**Акт №3**

**обследования объекта**

на предмет приспособления к беспрепятственному доступу и использованию инвалидами и другими маломобильными группами населения  
Общежития ГБПОУ НСО «Новосибирский центр профессионального обучения № 2 им. Героя России Ю.М.Наумова»  
г.Новосибирск, ул. Шмидта, 2а

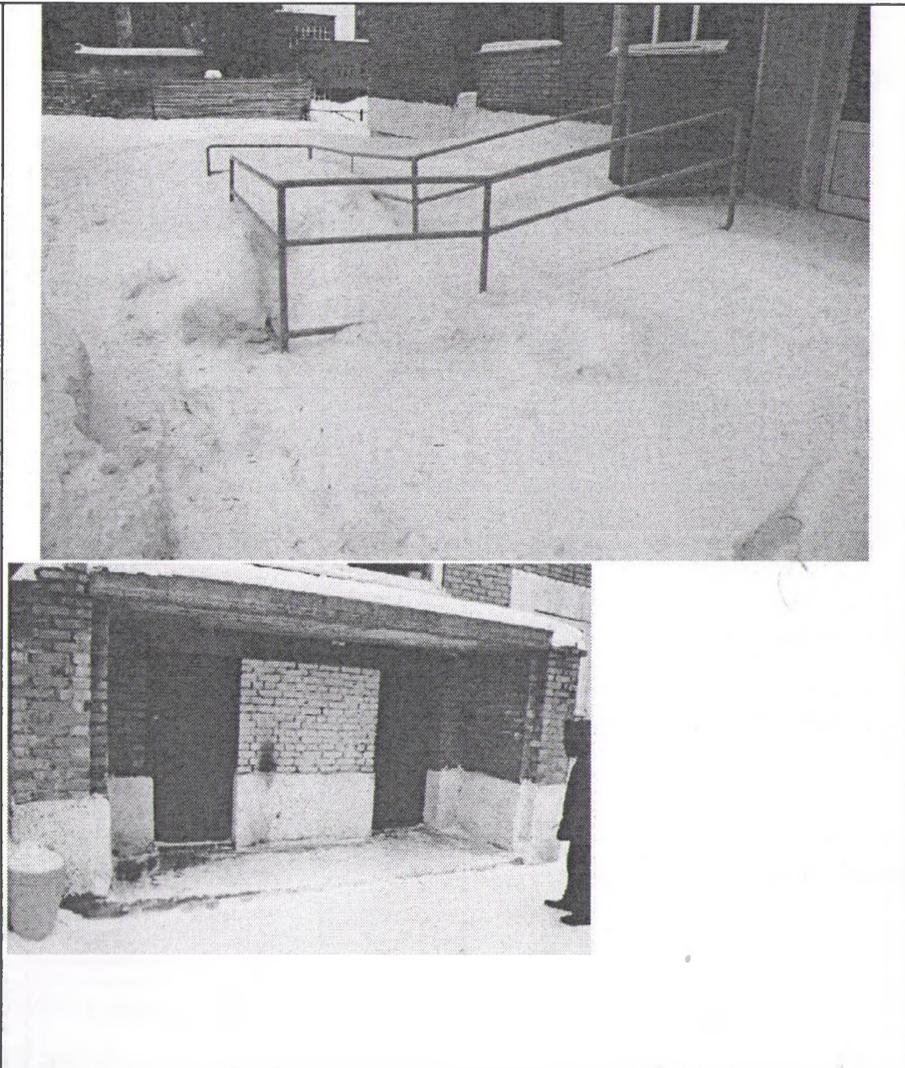
1.1	Вход (входы) на территорию	есть			соответствует	все		
1.2	Путь (пути) движения на территории	есть			на пути движения к отсутствуют указатели движения	все	установить указатели движения к входу в здание общежития; отработать регламент оказания помощи и сопровождения посетителей с инвалидностью (при необходимости) персоналом.	Организационные мероприятия

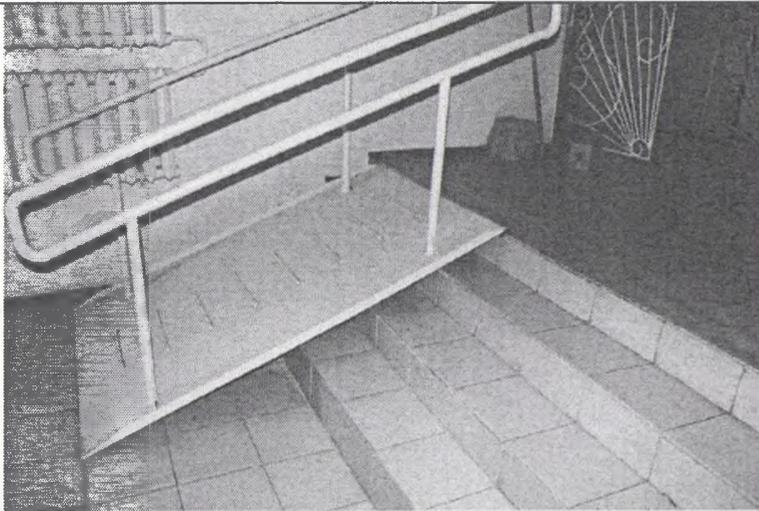
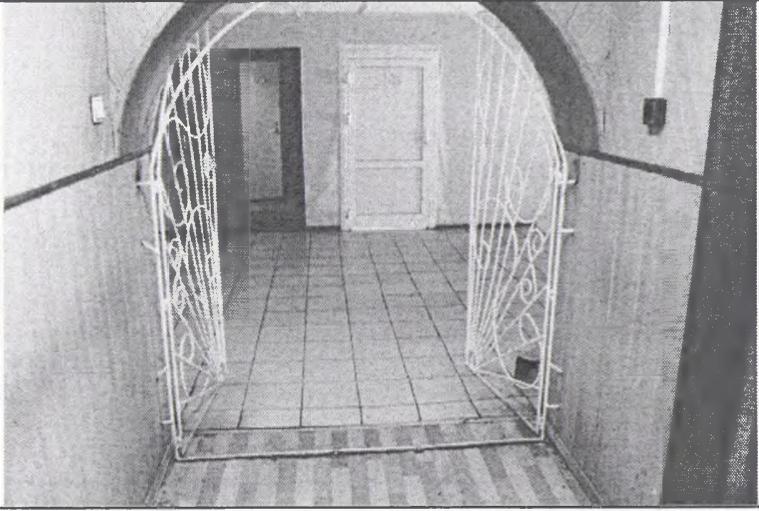
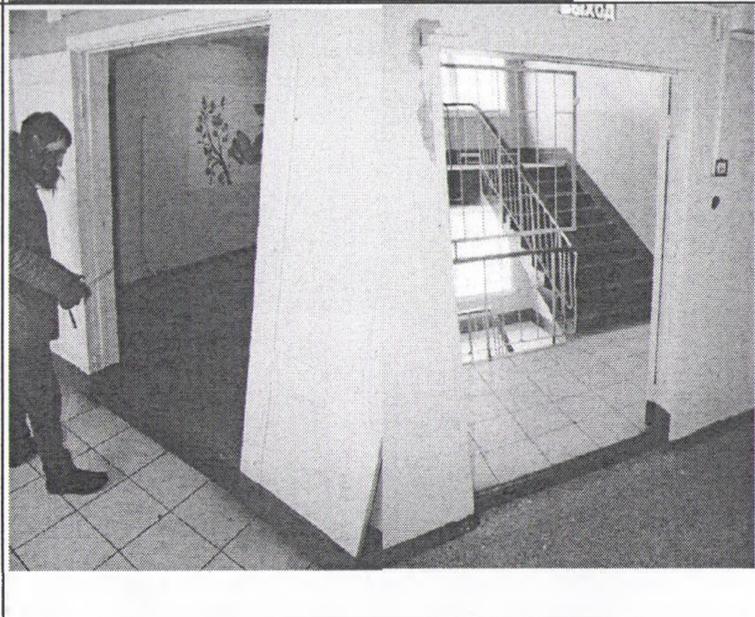
используется (не очищен от выпавших осадков). Вход проживающими осуществляется через эвакуационный выход			
2.2	Пандус (наружный)	есть			На главном входе имеется. Данный вход по решению администрации не используется (не очищен от выпавших осадков). Вход через эвакуационный выход пандусом не оснащен.	К,О,С	При наличии посетителей на колясках отработать регламент по оказанию помощи персоналом, своевременно осуществлять очистку входной группы от выпавших осадков.	Организационные мероприятия

2.3	Входная площадка (перед дверью)	есть			Отсутствует противоскользящее покрытие, не очищена от осадков (снега)	К,О	установка противоскользящего покрытия, отработать регламент по оказанию инвалидам помощи при необходимости, своевременно осуществлять очистку входной группы от выпавших осадков	Текущий ремонт

2.4	Дверь (входная)	есть			ненормативные пороги		отработать регламент оказания помощи на	организационные мероприятия

входе инвалидам (дополнительно разместить телефон специалиста, который при необходимости окажет помощь).	
2.5	Тамбур	есть			Имеются небольшие перепады высот	К,О,С	отработать регламент оказания помощи на входе инвалидам (дополнительно разместить телефон специалиста, который окажет помощь).	Текущий ремонт, организационные мероприятия

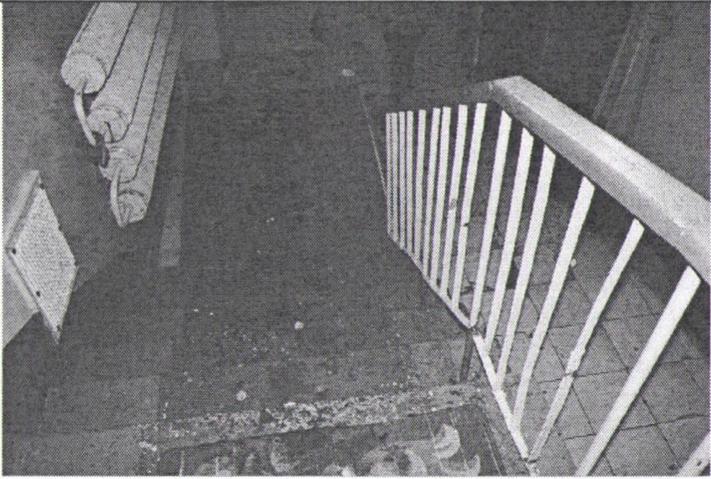
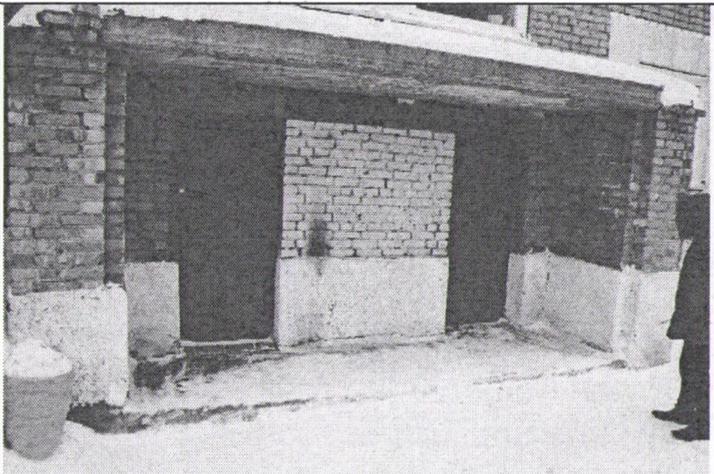
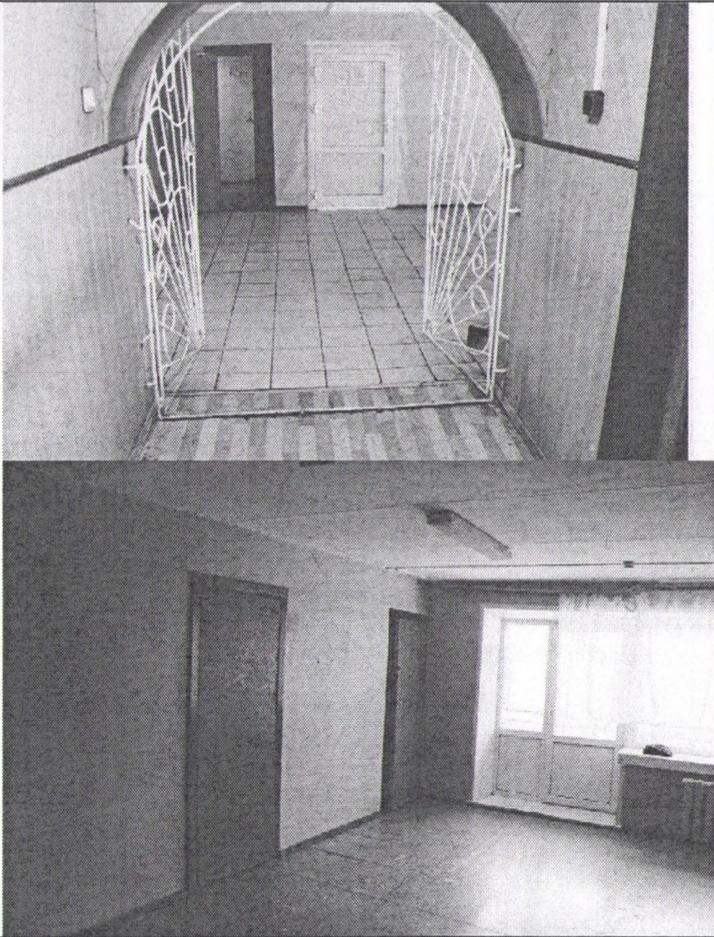
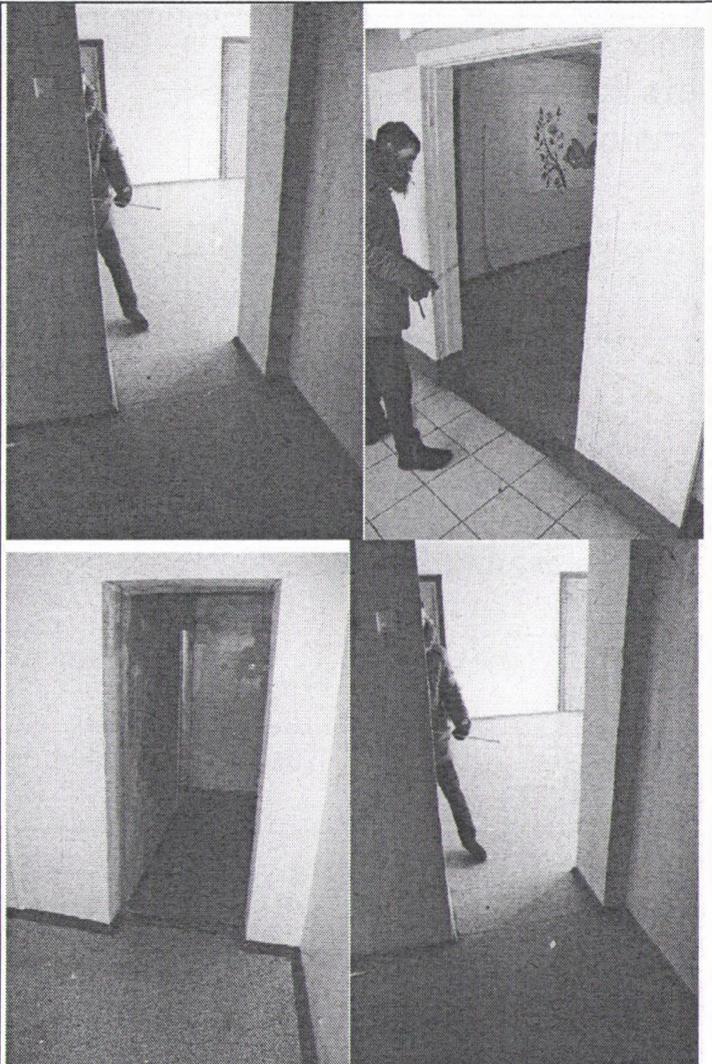
N п/п	Наименование функционально-планировочного элемента	Наличие элемента			Выявленные нарушения и замечания		Работы по адаптации объектов	
		есть/нет	N на плане	N фото	Содержание	Значимо для инвалида (категория)	Содержание	Виды работ
3.1	Коридор (вестибюль, зона)	есть			В зоне холла 1 этажа по направлению к	К,О,С	Обустроить пандусом и поручнем лестницу	Текущий ремонт, организационные

ожидания, галерея, балкон)				коридорам имеется перепад высот в виде лестницы без поручней, дублированных ненормативным пандусом  Коридоры не в полной мере соответствуют нормативам (имеют незначительные перепады высот в виде порогов).		холла 1 этажа по направлению к коридорам в соответствии с нормативами. До проведения работ организация ситуационной помощи персонала при необходимости.	мероприятия

3.2	Лестницы здания)	(внутри	есть		Все лестницы в здании не дублированы подъемными устройствами или пандусом; отсутствует тактильное предупреждающее покрытие: Ширина марша лестниц не соответствует нормативам	К,О,С	При наличии финансовой возможности нанеститактильное предупреждающее покрытие лестниц; технические средства для передвижения использовать невозможно (в том числе мобильные подъемные устройства) по причине нарушения требований о путях эвакуации (создадут помехи); ширина лестничного марша – техническиерешения невозможны- организация ситуационной помощи персонала	Текущийремонт; организационные мероприятия

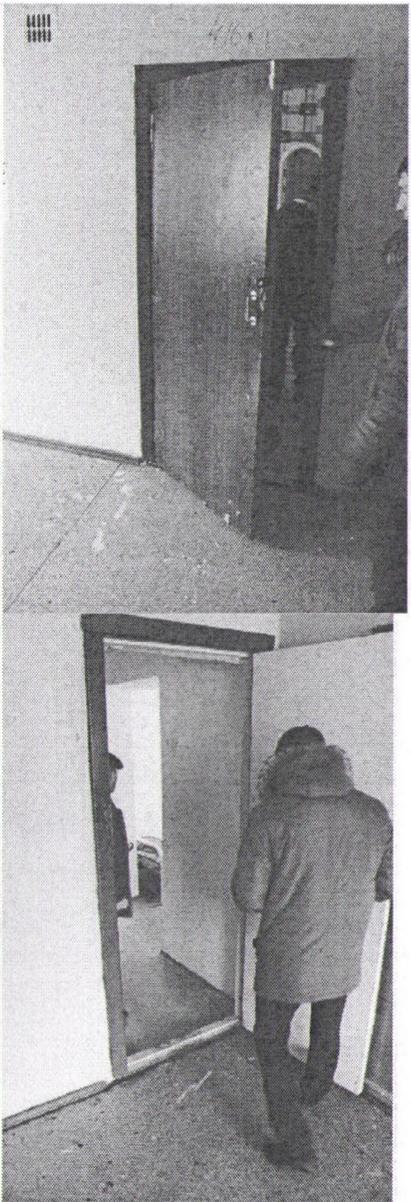
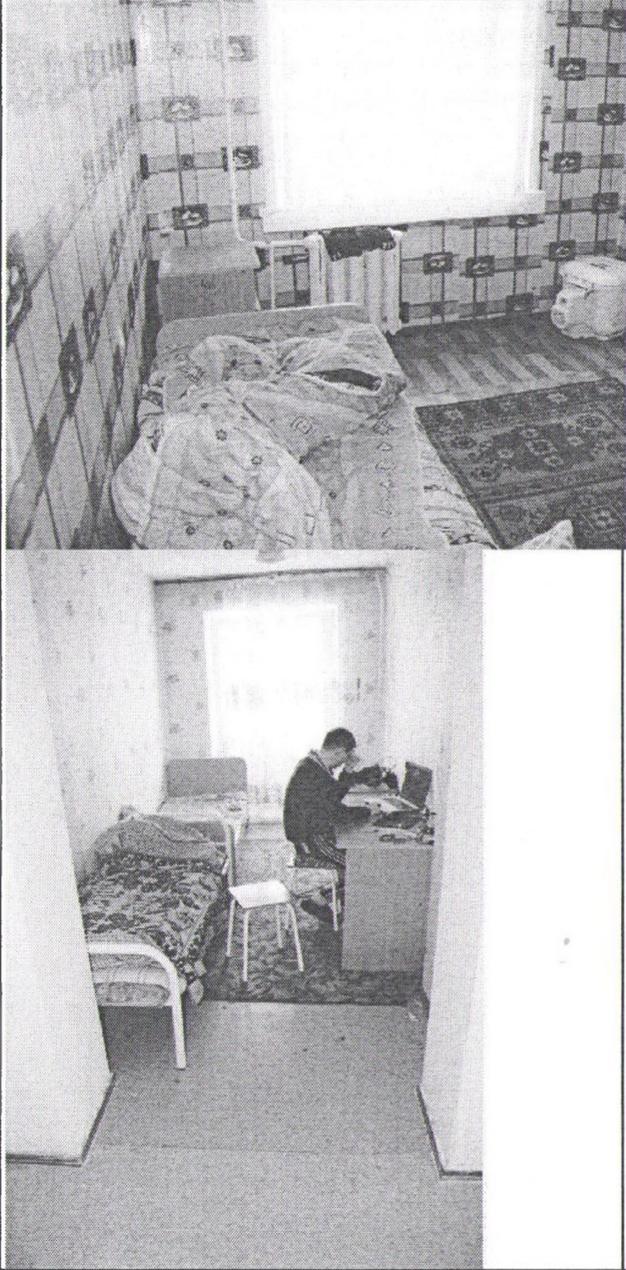
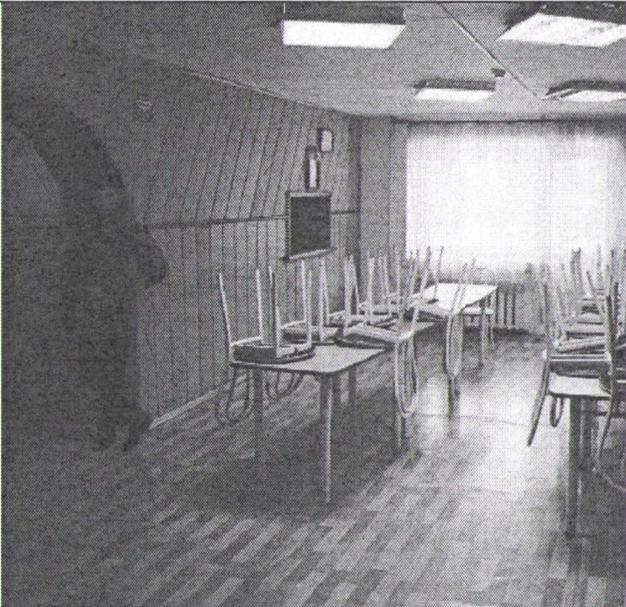
3.3	Пандус	(внутри	Есть		В зоне холла 1 этажа по	К,О	Обустроить пандусом	Текущий ремонт;

здания)				направлению к коридорам имеется перепад высот в виде лестницы без поручней, дублированных ненормативным пандусом		и поручнем лестницу холла 1 этажа по направлению к коридорам в соответствии с нормативами. До проведения работ организация ситуационной помощи персонала при необходимости	организационные мероприятия

3.4	Лифт пассажирский (или подъемник)	нет						
3.5	Дверь	есть			Имеются незначительные по высоте ненормативные пороги	К,О	организация ситуационной помощи персонала, в том числе с использованием мобильных пандусов	Организационные мероприятия, приобретение оборудования

3.6	Пути эвакуации (в т.ч. зоны безопасности)	есть			Двери на путях эвакуации не соответствуют нормативам: ширина дверного проема менее установленной, высокий порог, на выходе имеется перепад высот в виде лестницы, отсутствуют поручни, не дублированы подъемными устройствами.		отработать регламент эвакуации инвалидов; обучить персонал правилам оказания ситуационной помощи инвалидам в чрезвычайных ситуациях. Отработать регламент эвакуации инвалидов на колясках через наиболее для них доступный выход.	организационные мероприятия

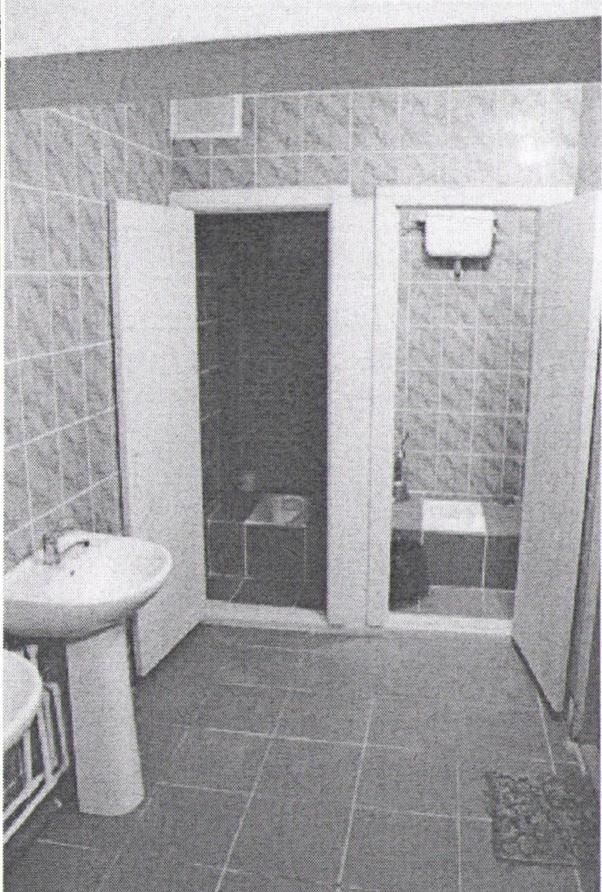
4.1	Кабинетная форма обслуживания	есть			<p>Жилые комнаты имеют похожую геометрию пространства: узкие дверные проемы и высокие пороги.</p> <p>Аналогичные барьеры имеются у бытовых комнат, комнат персонала. Все жилые зоны, бытовые зоны не доступны для инвалидов на колясках, т.к. размещаются на этажах выше первого (4,5).</p>	К,О	<p>Доступность не организована. Обустройство жилых помещений (из имеющихся) доступных для проживания инвалидам, передвигающимся на колясках, не представляется возможным. Для иных категорий инвалидов возможно обустройство доступных жилых зон за счет более удобной расстановки мебели, оборудования (при необходимости),</p>	<p>организационные мероприятия, приобретение оборудования</p>

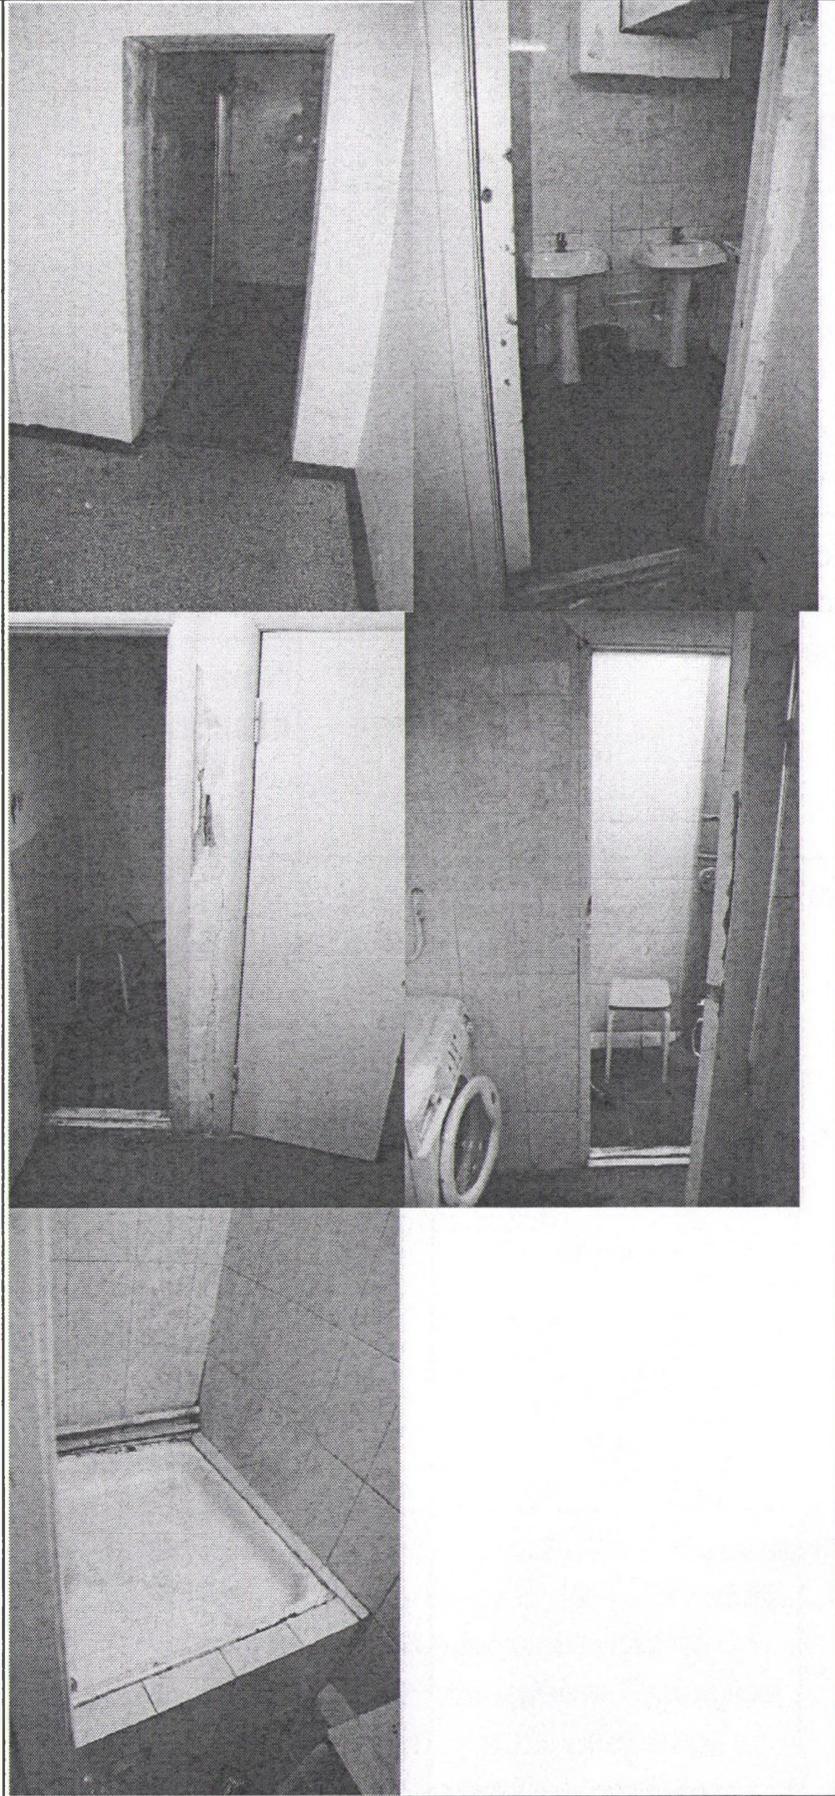
5.1	Туалетная комната	есть			<p>В туалетах в зонах проживания доступность не организована. Не соответствуют нормативам для МГН.</p> <p>Туалет первого этажа частично оснащен элементами доступности, но не соответствует нормативам.</p> <p>Отсутствует опорный поручень у раковины,</p>	К,О	<p>Технические решения для организации доступной туалетной кабины на этажах для инвалидов-колясочников невозможны, ввиду наличия барьеров в виде лестниц, узких дверных проемов, маленьких габаритов помещений. Для иных категорий инвалидов возможна организация более удобного пространства санузлов за счет размещения оборудования (при необходимости), оснащения световыми оповещателями закрытых пространств санузлов.</p> <p>Привести в соответствие с требованиями нормативов доступности для МГН, в том числе с учетом особенностей инвалидов на колясках санузлов первого этажа.</p>	текущий ремонт, приобретение оборудования, организационные мероприятия

отсутствует кнопка тревожной сигнализации. Поручень унитаза стационарный и является препятствием для пересаживания инвалида на коляске. Перед унитазом установлена стиральная машина, препятствующая фронтальному подъезду инвалида на коляске. Отсутствует знак доступности помещения. Отсутствуют световые оповеща тели для инвалидов с нарушениями слуха и др.
5.2	Душевая/ванная комната	есть		Доступность не организована. Не соответствуют нормативам для МГН.
